VERKEHRSPLANUNGSAMT STRASSENPLANUNG

| ÄNDERUNGEN | | Lageplan |
| Ziegelsteinstraße 003 V500_2.PLT vom 11.01.23 | | |

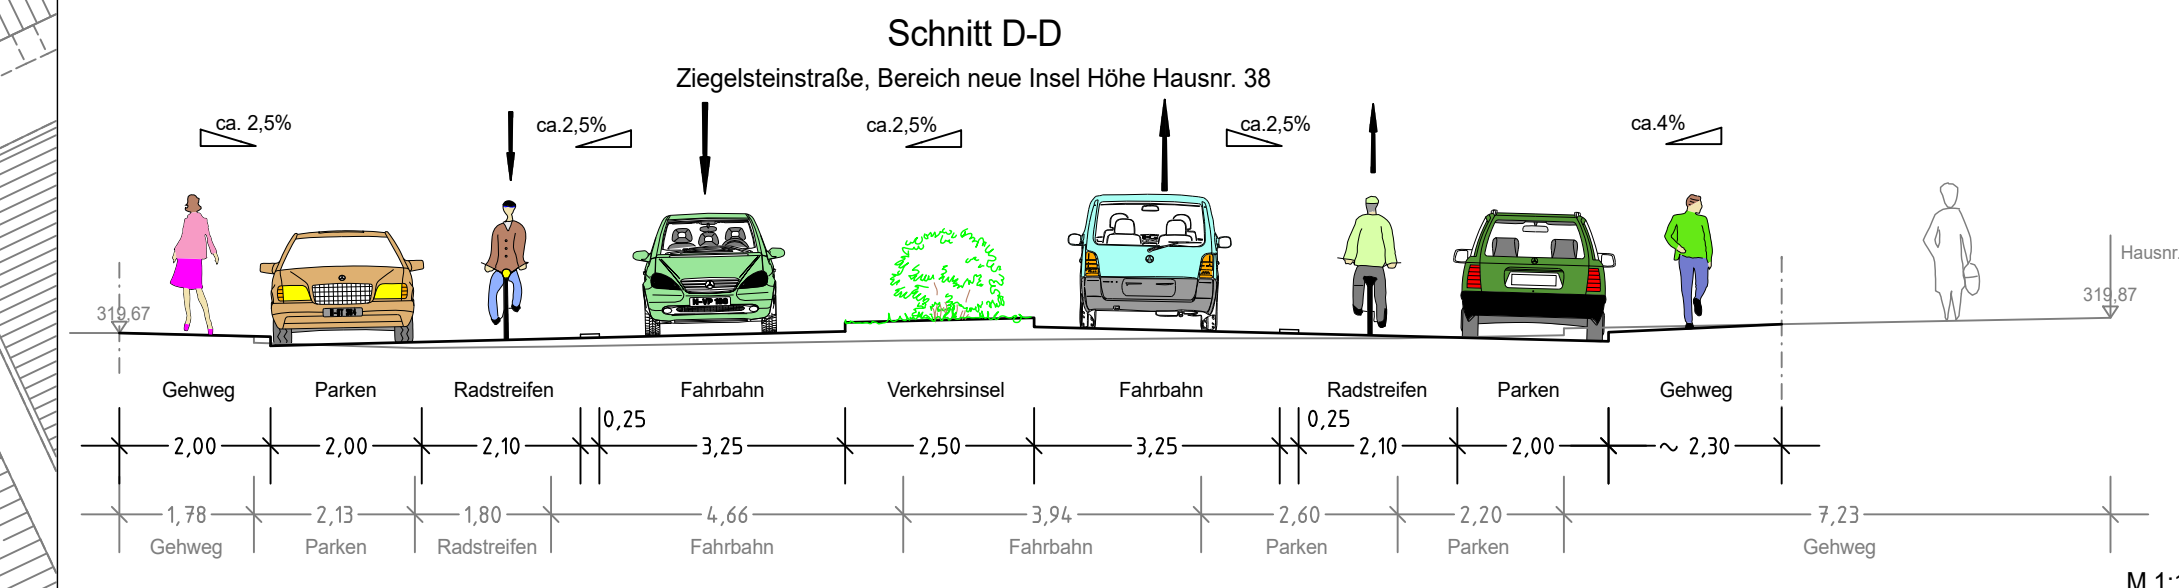
Abstand zu Kanal zu gering, Kanalliefe jedoch ca. 9m
 Abstand zu Strom/ Telekom, LSA zu gering - Strom und LSA wird verlegt
 Wurzelschutz zum Kanal und Strom/Telekom/LSA

Baumscheibe vergrößern
 neuer Randstein in Abstimmung mit SÖR/1-A (Baumschutz)

Baumscheibe vergrößern durch wasserdurchlässigen Belag im Gehweg

Abstand Kanal, Strom und Gas zu gering
 Kanalliefe ca. 3,5m => Wurzelschutz zum Kanal, Strom und Gasleitung erforderlich

Abstand Kanal, Strom und Gas zu gering
 Kanalliefe >3,5m => Wurzelschutz zum Kanal und Gasleitung erforderlich

Baum wird in Ziegelsteinstr. versetzt

Container versetzen
